监 理 通 知 单

工程名称：北京东润洁源投资有限公司 100MW 光伏平价上网项目

编号：JXM15-JL01-035

关于场区箱变内进雪问题事宜。

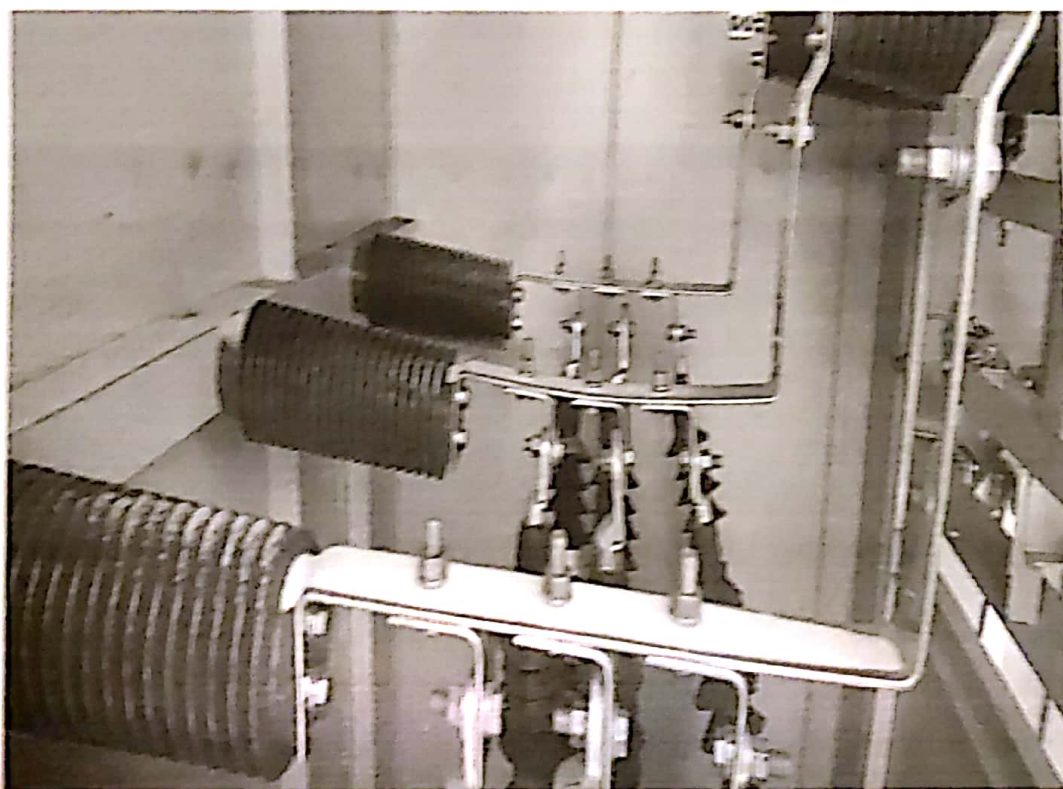
经电站运维及项目部监理人员巡视检查时发现，现场箱变高压测母排及周边存在有积雪现象。

箱变高压侧母排及瓷瓶有积雪

箱变低压侧内及灭火器有积雪

要求施工单位质量管理人员，对箱变内有积雪的部位进行自检、自查。找出进雪的原因及采取整改的方法和措施，整改完成后报项目监理机构现场复查，并书面回复整改完成情况。
